# まちぐるみ安全点検

点検結果と対応

●中央林間小学校区域●

大和市都市施設総務課

大和小学校区域  
2班点検箇所  
(★交通 ☆防犯)

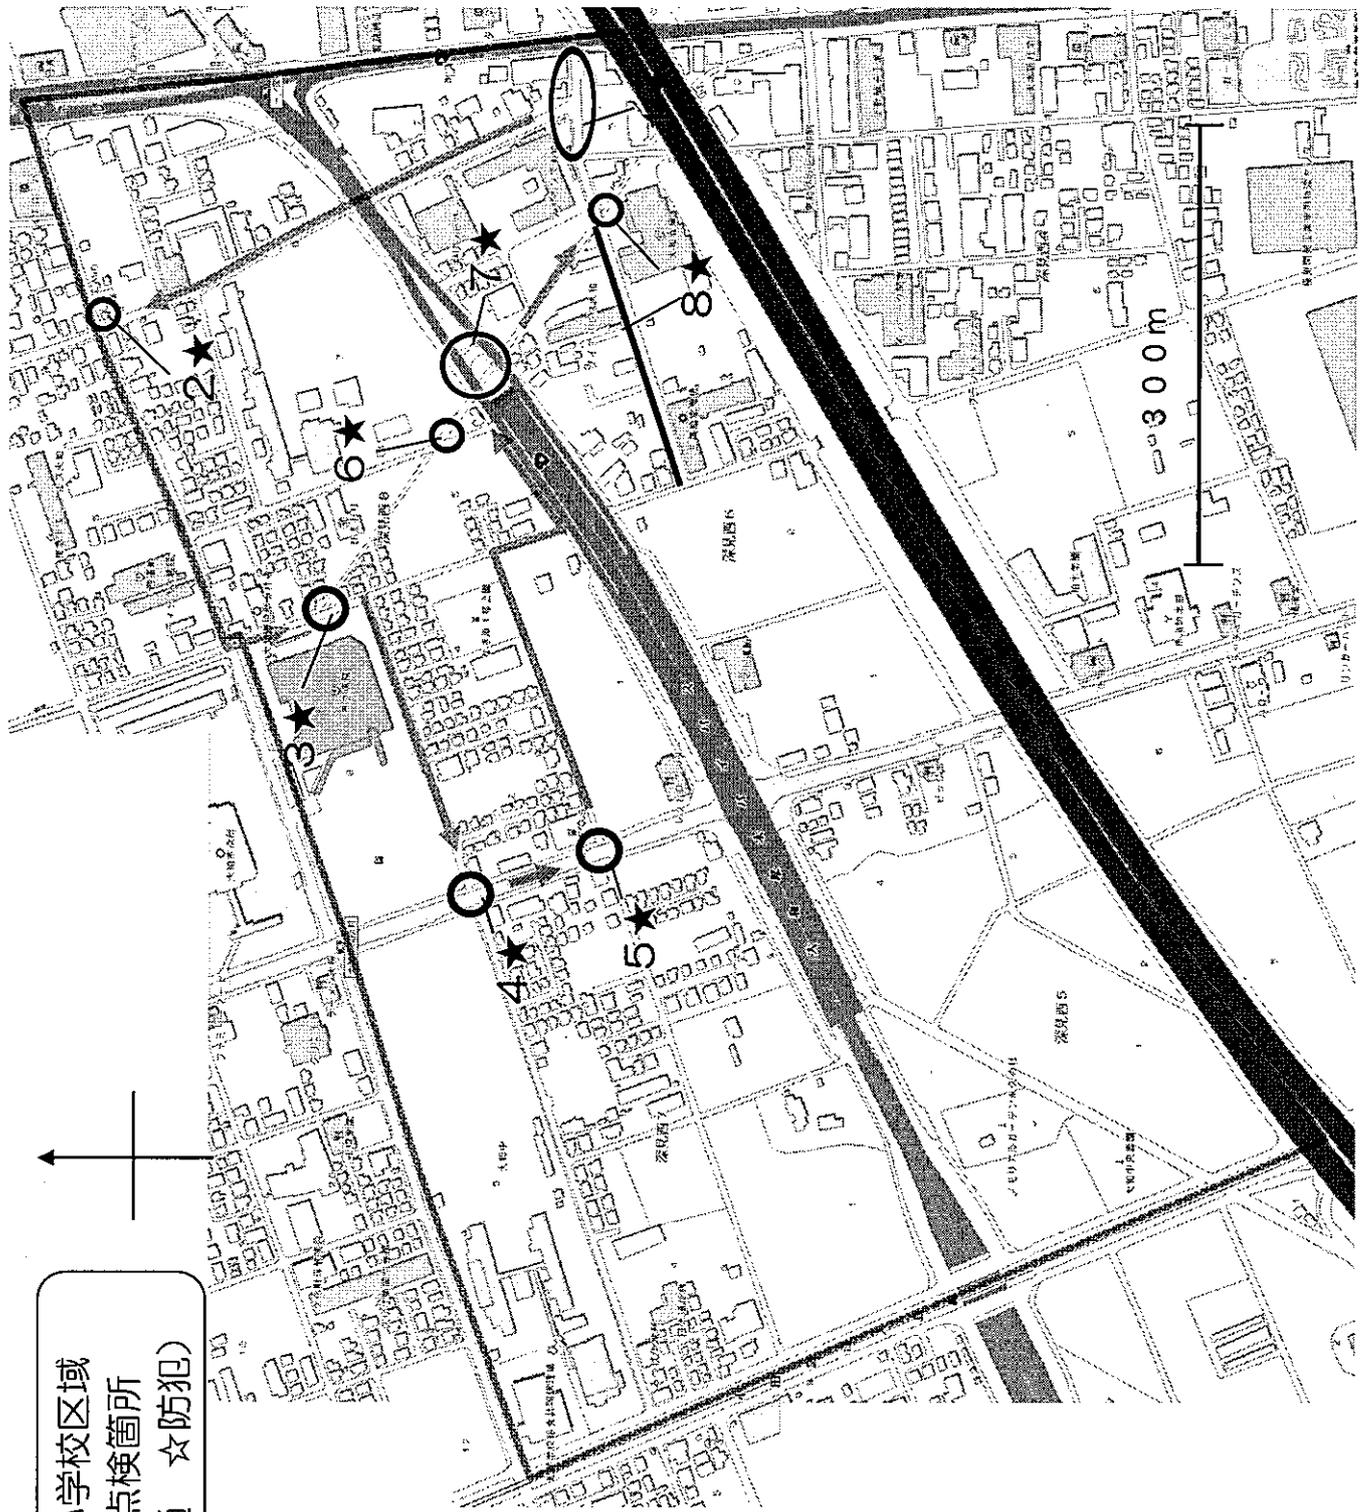
No	交通 防犯	現状写真	点検内容	対策方法	管理者等	今後の対応及び対応結果
1	交通		下鶴間2丁目付近 通学路歩道の舗装が剥がれて予 コボコボになっており、転ぶ可能性 があり危険	歩道舗装の修復	市(土木)	補修します。
2	交通		国道246からの車が多く、国道 246への抜け道利用もあり危 険 「飛び出し危険」看板の設置があ るが、逆に車や歩行者の視界を遮 っている 「止まれ」の標示が消えている	①駐車場側の電柱に「飛び出し注 意」看板を移動 ②「止まれ」の引き直し	①市(土木)  ②警察	①看板を移動しました。  ②「止まれ」の路面標示については、所管 の大和警察署へ塗り直しを依頼しました。
3	交通		2と同様、国道246侵入車・抜 け道利用が危険 工場の壁で見通しが悪い 「止まれ」の標示が消えかかっ ている	①飛び出し注意の看板設置 ②「止まれ」の引き直し	①市(道路)  ②警察	①東から交差点へ進入する際の見通しが 悪いため、交差点手前に「一旦停止、必ず 左右確認」の注意看板を設置します。  ②「止まれ」の路面標示については、所管 の大和警察署へ塗り直しを依頼しました。

大和小学校区域  
3班点検箇所  
(★交通 ☆防犯)

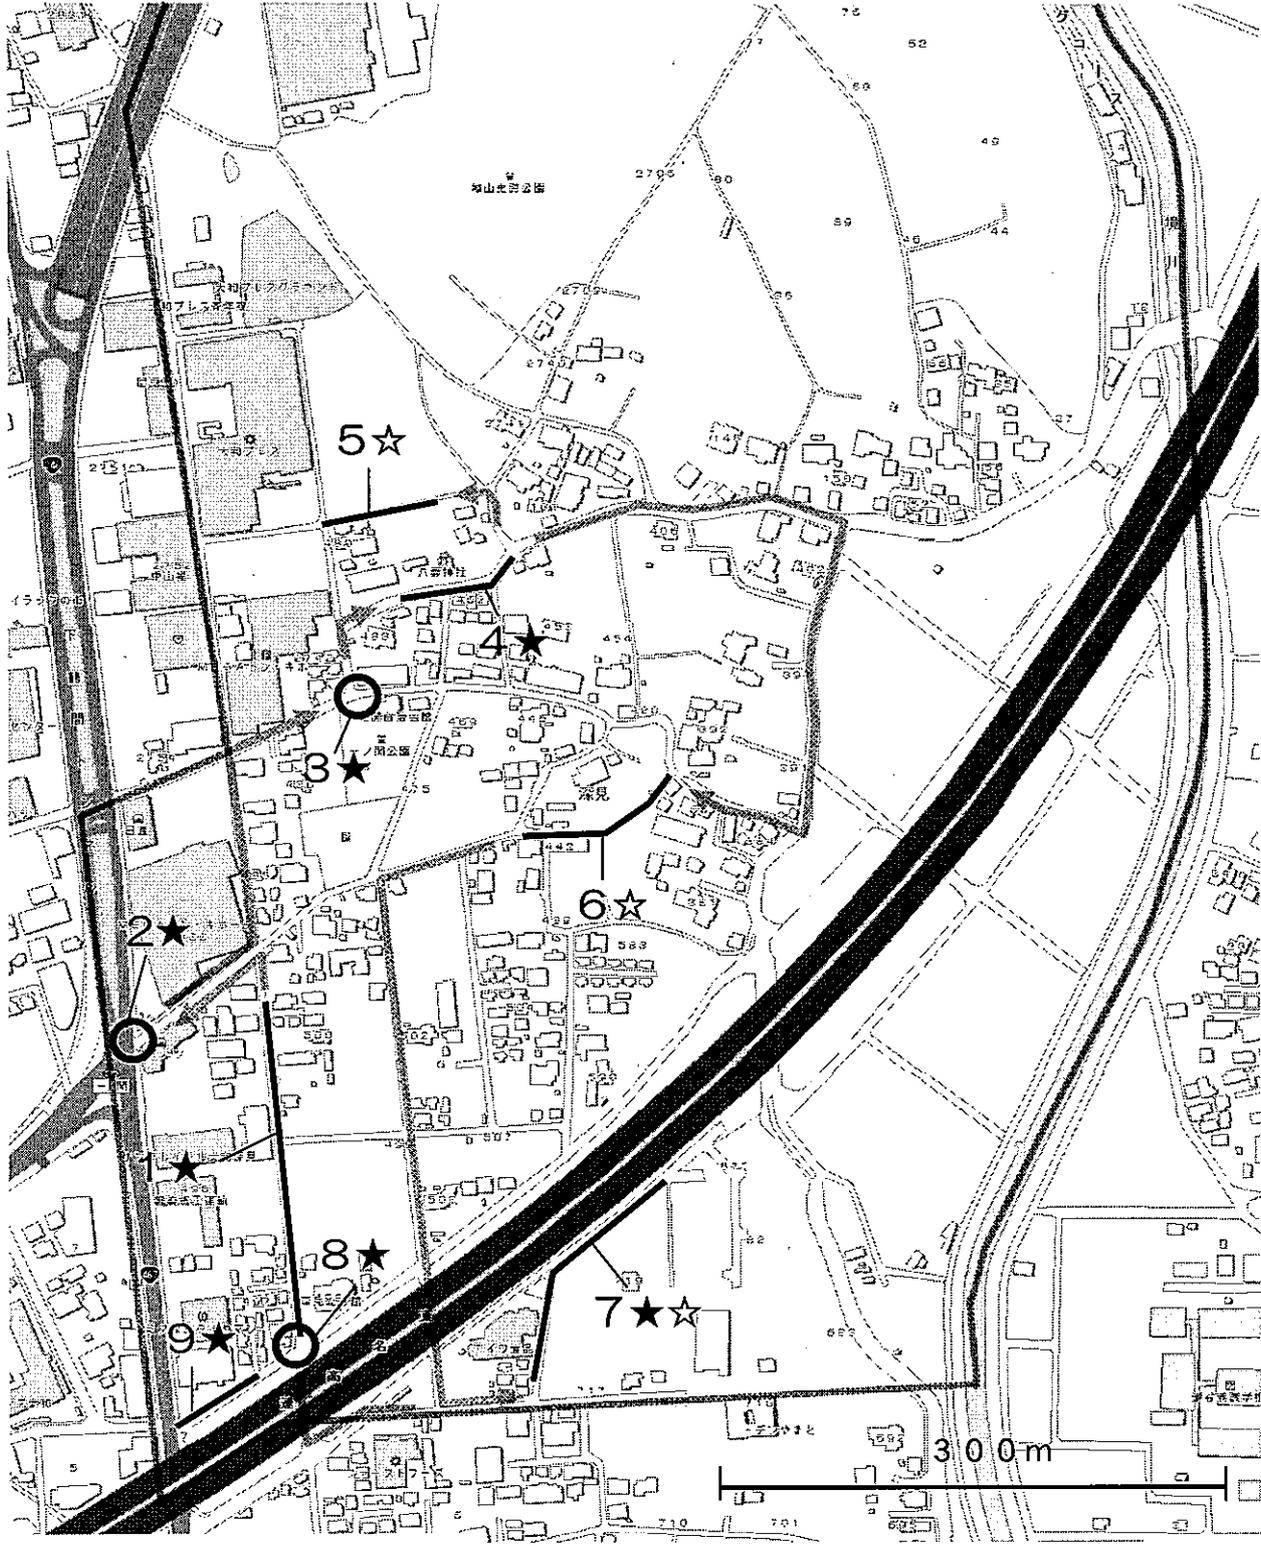
No	交通 防犯	現状写真	点検内容	対策方法	管理者等	今後の対応及び対応結果
1	交通		<p>道幅が狭いが大型車も多く通る 為、歩行者も自転車も通りづらく 危ない 横断歩道も無い</p>	<p>狭道で対策が難しいが、可能なら ①横断歩道の設置 ②一方通行 ③(停止線はあるので)「止まれ」 の文字を追加 ④外側線の補足 ⑤道路の拡張</p>	<p>①②③ 警察  ④市(道路)  ⑤市(都市)</p>	<p>今後の対応及び対応結果  ①横断歩道の設置については、所管の大和警察署へ検討を依頼しました。 ②警察では、円滑な交通の流れと住民の利便性を考慮すると、一方通行にすることは難しいとのこと。 ③「止まれ」の路面標示の設置については、所管の大和警察署へ検討を依頼しました。 ④道路幅員が狭く、外側線を引くことができ ません。 ⑤当該道路は、現時点では道路拡張の計画 はありません。</p>
2	交通		<p>植込みが完全に歩道にかかって いて信号と標識が見えない 植込みをよけて通らなければい けない</p>	<p>所有者に市より連絡してもらい、 対処してもらおう</p>	<p>個人 市(土木)</p>	<p>伐採依頼済みです。(手紙にて依頼)</p>
3	交通		<p>信号が無い為、南から北に向かう 車が、前方の信号を見て急いで走 り行て来る 自転車や歩行者が飛び出し易い</p>	<p>①可能ならば信号の設置 ②遊歩道に「安全確認」看板の設 置</p>	<p>①警察  ②市(道路)</p>	<p>①信号機の設置については、所管の大和警察署に検討を依頼しました。  ②遊歩道利用者に対する注意看板を設置 します。</p>

No	交通 防犯	現状写真	点検内容	対策方法	管理者等	今後の対応及び対応結果
4	交通		東側から通行してくる自転車から見ると、車の確認ができない カーブミラーが無い	①カーブミラーの設置(自転車自線のもの) ②自転車通行帯の設置(交差点をカラー舗装して、歩行者と自転車の通行を区分する)	市(道路)	①カーブミラーは、基本的に車対車のものであること、また、停止線の位置からの見通しは悪くないと思われるので、現時点では設置する必要はないと考えています。 ②本市の自転車レーン等の整備については、現在、整備手法等を検討しているところです。 当該道路(南大和相模原線)については、車道の路肩部分をカラー化して自転車走行位置を明示する予定ですが、整備時期については、現在のところ未定です。

6	交通		「止まれ」の看板がかすれている 目立たないのもっとわかりやすい所へ設置したい	①「止まれ」の看板を色・場所を工夫して目立つように設置 ②遊歩道に「安全確認」看板の設置	①市(土木) ②市(道路)	①目立つような看板に交換します。 ②遊歩道利用者に対する注意看板を設置します。
			歩行者が信号無視に慣れている Uターン車が見る信号がわかりにくい Uターンの距離が短い為、信号を見ていない	①Uターンの道路をすらすら(距離を長くする)	①国 ②市(道路)	①管理者である国に要望を伝えたところ、「Uターンレーン」を移動することは難しいため、歩行者や信号の見通しを良くする為に、植栽を撤去する方向で検討しますとの回答がありました。 ②歩行者に対する注意看板(押しボタン式信号を守るよう)を設置します。
7	交通			②注意看板の設置	②市(道路)

大和小学校区域  
4班点検箇所  
(★交通 ☆防犯)

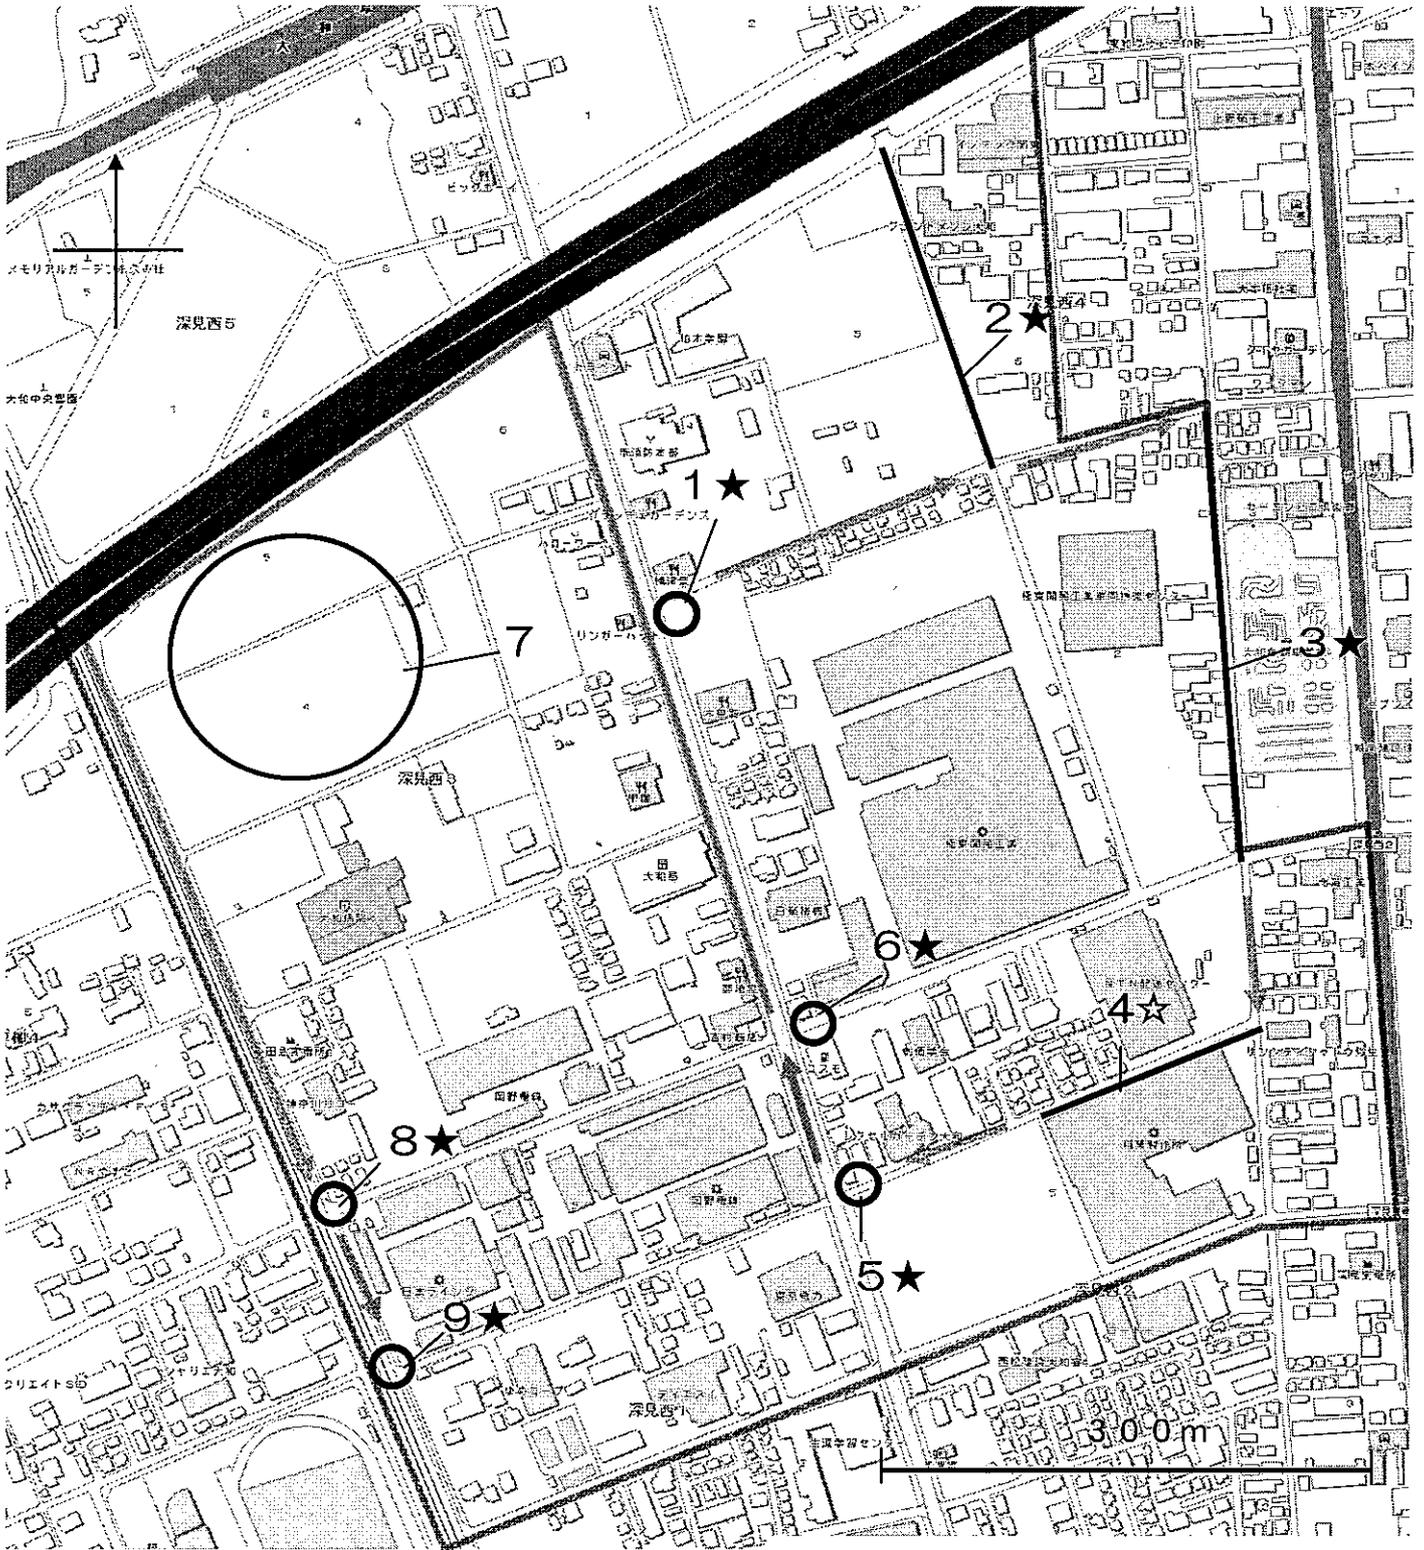
No	交通 防犯	現状写真	点検内容	対策方法	管理者等	今後の対応及び対応結果
1	交通		コミセン前 車の交通が激しく、抜け道になっ ているので危険 子どもとぶつかりそうになる	朝7:00~9:00まで進入禁 止を希望	警察	今後の対応については、地元の総 時間指定の進入禁止については、地元の総 意に基づき、自治会と学校との連名で大和 警察署へ要望してください。
2	交通		ダイハツ付近交差点 進入禁止の道路に車が入ってく るので驚く	進入禁止の看板をもう少し目立 つように設置	市(道路)	看板の角度を修正します。
3	交通		一ノ関公園前駐車場 高い壁があり見通しが悪く、車が 来るのがわからない	東側から来る車が見える様、ミラ ーを設置して欲しい	市(道路)	平成24年度中にカーブミラーを設置し ます。
4	交通		八雲神社前の道路 交通量が多くカーブになってい る為、瀬谷方面から来る車が見に くい	①「飛び出し注意」又は「スピー ド落とせ」の看板設置 ②一方通行にできないか検討し て欲しい	①市(道路) ②警察	①看板を設置する適当な場所がありませ ん。 ②警察では、円滑な交通の流れと住民の利 便性を考慮すると、一方通行にすることは 難しいとことです。
5	防犯		ベネクス駐車場 夜、暗い 不審者が多い	街灯(防犯灯)を増やして欲しい	自治会	住宅道路等に設置された防犯灯について は、地元自治会が設置や維持管理を行って いるため、暗い箇所への新設要望や球切れ などによる不具合が生じている場合は、地 元自治会の自治会長や自治会役員に連絡 してください。

大和小学校区域  
 5班点検箇所  
 (★交通 ☆防犯)

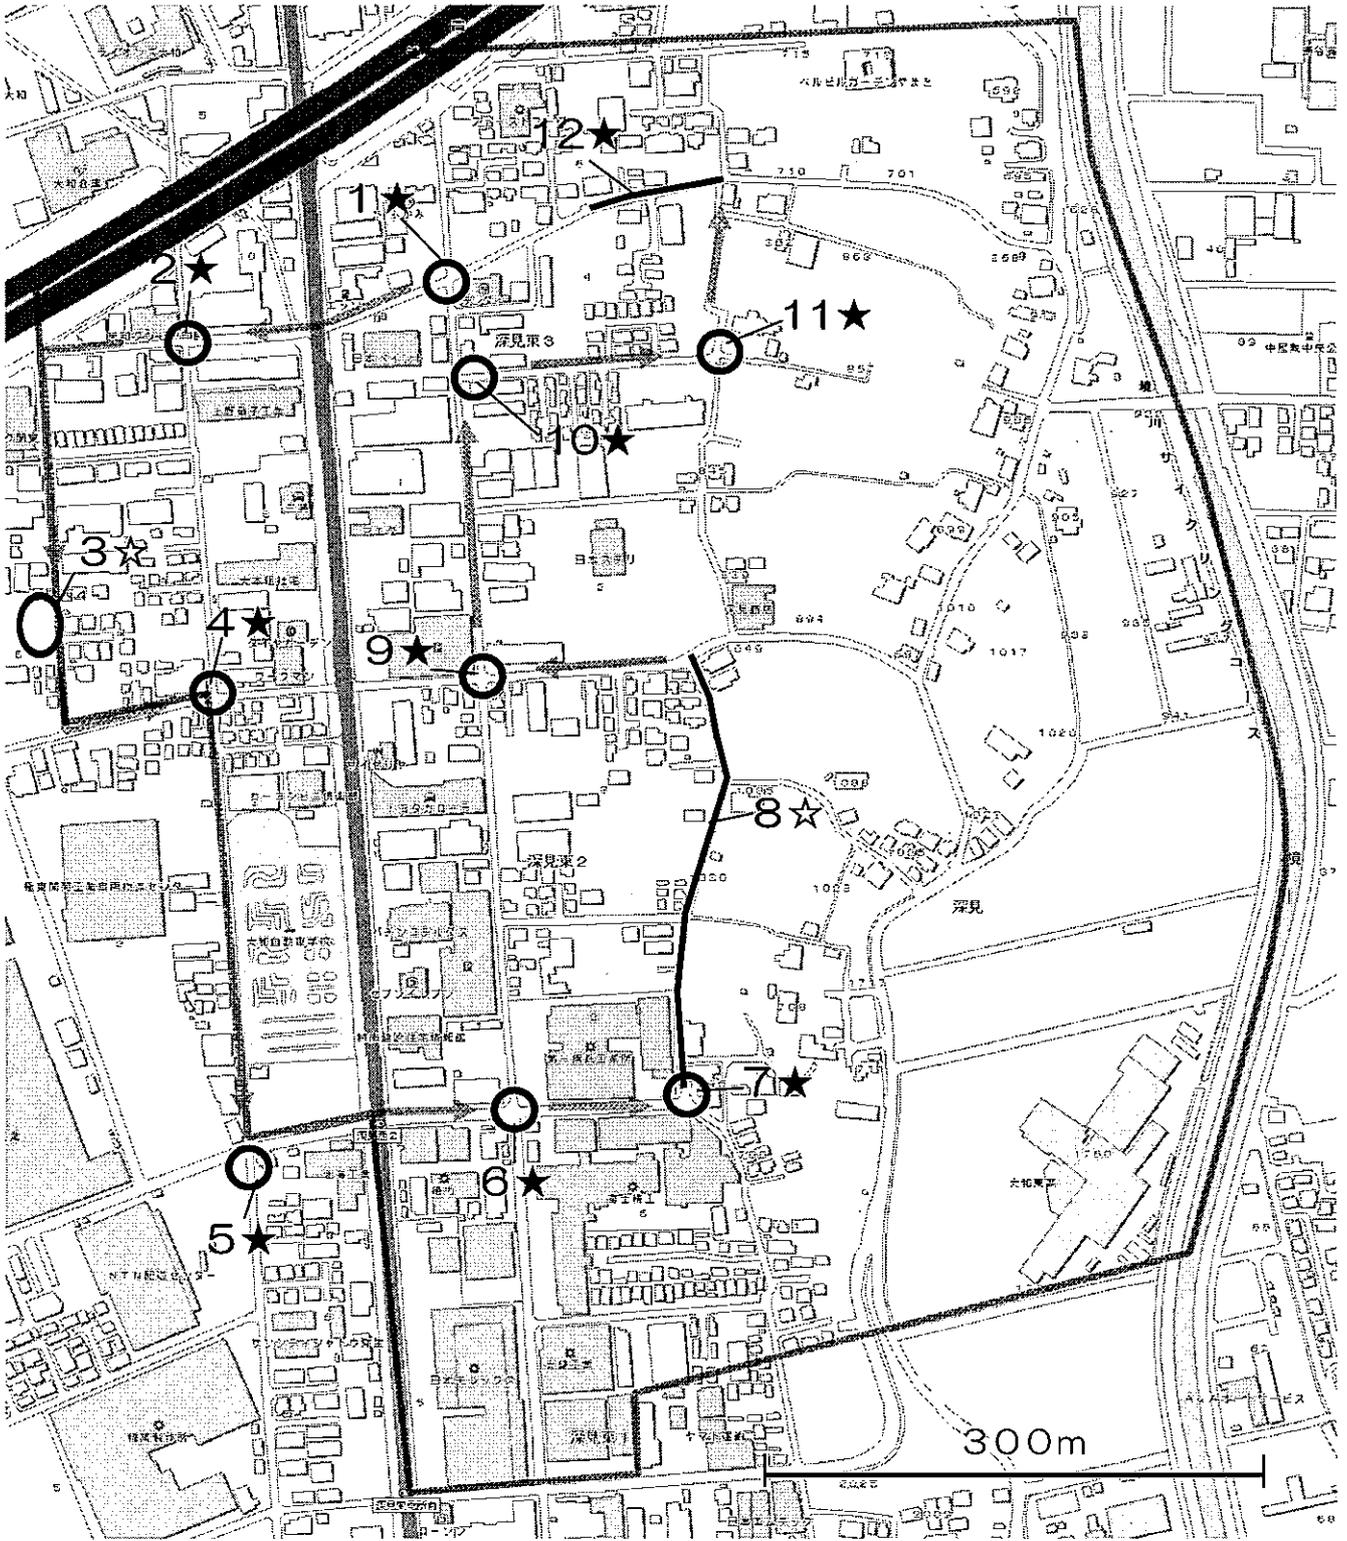
No	交通 防犯	現状写真	点検内容	対策方法	管理者等	今後の対応及び対応結果
1	交通		フェンスが歪む物損事故が多く、時に針金が出たりして顔や体に危ない (北から来る車がスピードを出したまま曲がり当たる様子)	フェンスの修理をお願いする	個人 市(公園)	所有者にフェンスの修理を依頼しました。
2	交通		見通しは良いが道が狭く車の通り抜けが多い為、通学路とわかるようにグリーンライン標示が欲しい	①グリーンラインを引いて欲しい 道幅が狭くて①が不可能ならば、 ②車輛進入口に「スクールゾーン」の標示 ③車輛の時間規制・一方通行等の検討	①② 市(道路)  ③警察	①道路幅員が狭いため、グリーンラインは設置できません。 ②スクールゾーンの路面標示については、平成24年度中に設置する予定です。 ③時間指定の進入禁止や一方通行等、交通規制については、地元の総意に基づき、自治会と学校との連名で大和警察署へ要望してください。
3	交通		通学路なのに交通量が多く(南北方向)特に子どもが危険 スクールゾーン標示はあるが少し先なので南側交差点進入口ではわかりづらい	①狭くて交通量が多い危険な道 を避け、他通学路の検討(藤沢街道と市役所通りから246 沿いへ) ②グリーンラインや通学路看板の設置	①学校  ②市(道路)	①通学路は毎年、PTAと学校で協議の上決定しています。変更についても必要の都度、PTAと学校が協議の上で行います。 ②狭い道であり、グリーンラインの設置はできませんので、通学路看板の設置に努めます。

引地台小学校区域  
 3班点検箇所  
 (★交通 ☆防犯)

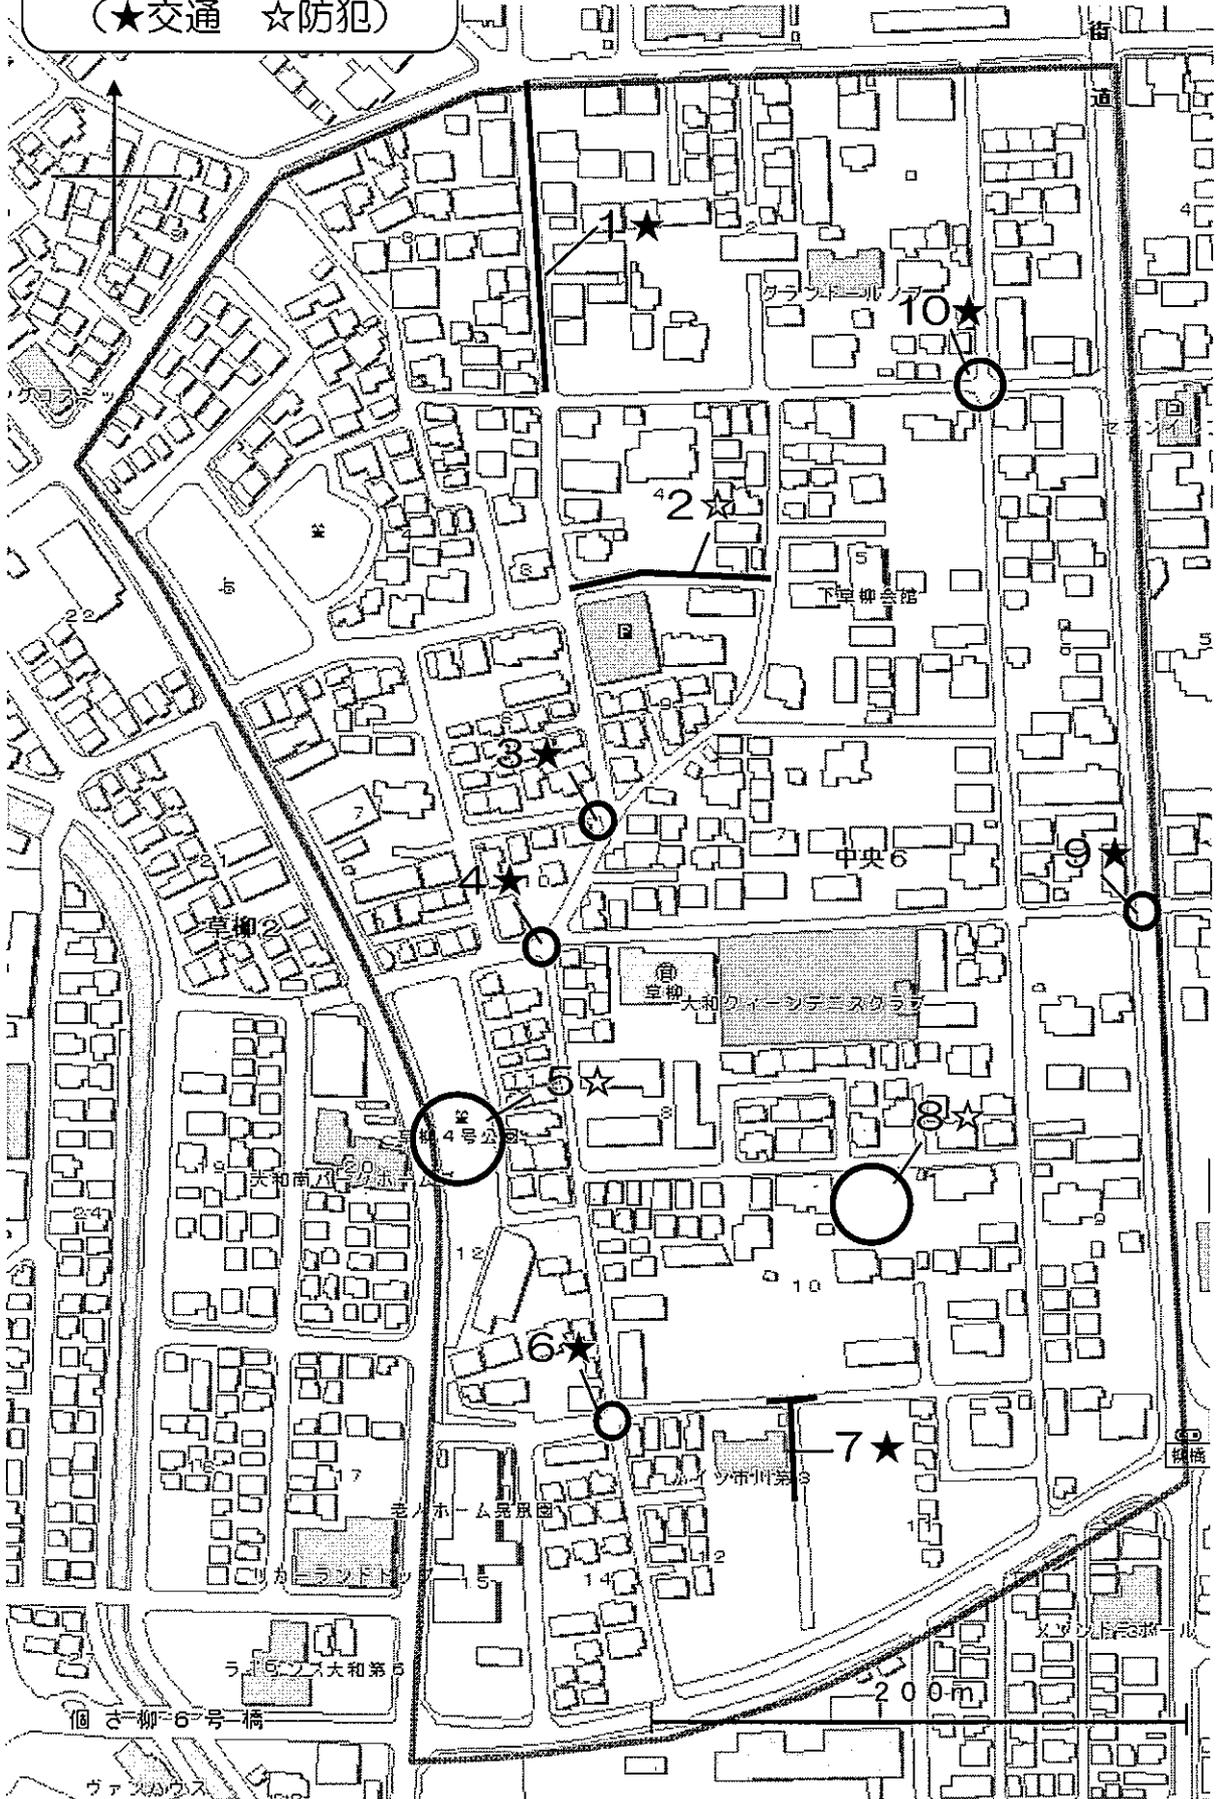
No	交通 防犯	現状写真	点検内容	対策方法	管理者等	今後の対応及び対応結果
1	防犯		橋の下が青少年たちのたまり場 になっている	①防犯灯をつけて欲しい ②パトロールをして欲しい(市、 警察)	自治会  市(教育)	①住宅道路等に設置された防犯灯については、地元自治会が設置や維持管理を行っているため、暗い箇所への新設要望や球切れなどによる不具合が生じている場合は、地元自治会の自治会長や自治会役員に連絡していただきたい。 ②「青少年の非行・被害防止全国強化月間」(7月)に合わせて、見回りを行いました。
2	防犯		親水デッキで青少年の集まりが多い(夏・花火等)	パトロールをして欲しい(市、警察)	市(教育)  警察	②担当部署においてパトロールをします。青少年のたむろや不審な人物等を見かけた場合にはすぐに警察に110番通報してください。 「青少年の非行・被害防止全国強化月間」(7月)に合わせて、見回りを行いました。
3	交通		民家の木が車道まで伸びてきており(特に夏場)、雨の日に子ども達の通学の妨げになる	①市から依頼 ②自治会等で話し合いをもつ 家主に相談する	個人 市(土木) 自治会	伐採対応済みです。
